Brněnské komunikace a.s.

Statutární město Brno

„Výstavba Janáčkova kulturního centra v Brně“

VYSVĚTLENÍ, ZMĚNA NEBO DOPLNĚNÍ ZADÁVACÍ DOKUMENTACE

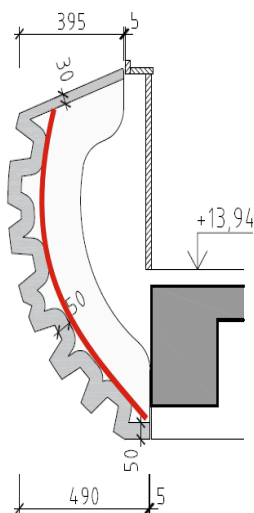
Dotaz č. 2

Je možné realizovat betonové skořepiny, u kterých je předpokládáno využití 3D tisku betonu, alternativně také jinou technologií?

U betonových předprsní balkonů se ukázaly technické limity, zejména co se týče rubové strany výrobku a dodržení předepsané tloušťky (viz odpověď č. 4). Jiná technologická alternativa tedy není známa (a proto není ani připuštěna).

D.1.1806b obsahuje pro Z40 detail (viz obr)

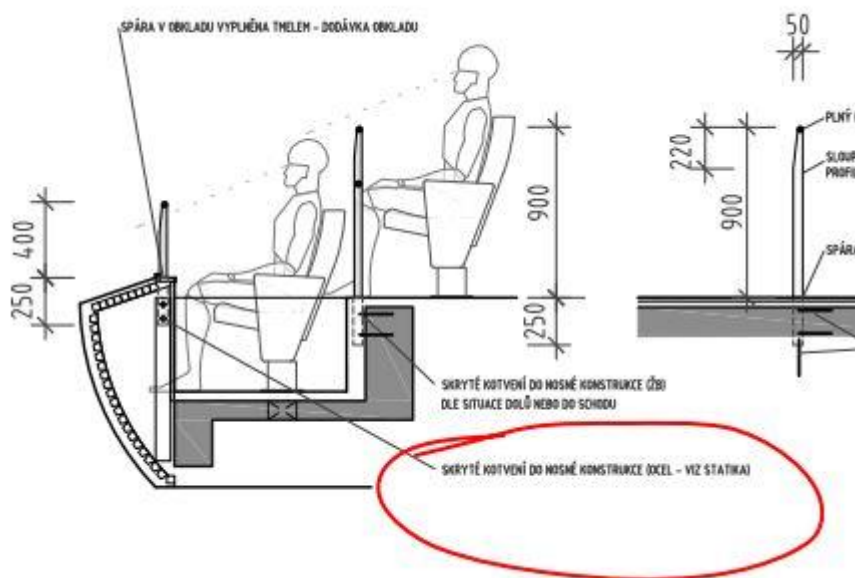
Dotaz č. 13

Žádáme o vysvětlení, kde je v rámci „OCEL STATIKA“ vykázána uvedená „NOSNÁ KONSTRUKCE“

Zadavatel uvádí, že ocelová konstrukce je vykázána ve výkresech tvarů pro 3, 4 a 5.NP (*D.1.2.A.11, D.1.2.A.13 a D.1.2.A.15*) – viz. schéma kotvení akustických panelů nad rozpiskou.

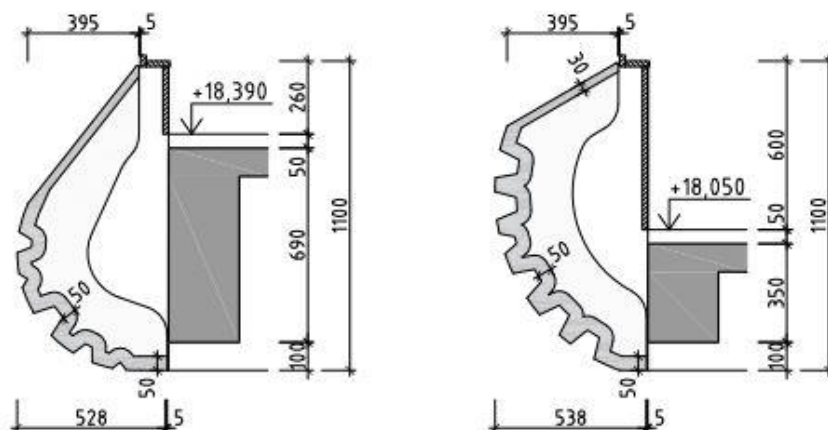
Z/P2.03	Terč pro vymezení dráhy ALU odlitek atyp, vč. formy, vč. kotvení, doplňků a povrch. ú. D+M, podrobněji viz výpis zámečnických výrobků D.1.1.806a	kus	40,00000
Z/P3.03	Terč pro vymezení dráhy ALU odlitek atyp, vč. formy, vč. kotvení, doplňků a povrch. ú. D+M, podrobněji viz výpis zámečnických výrobků D.1.1.806a	kus	40,00000

Text položky odkazuje na D11806a, nicméně popis zde není už vůbec žádný. Žádáme o grafickou přílohu prvku nebo potvrzení, že se jedná v obou případech o prvek dle D11634.
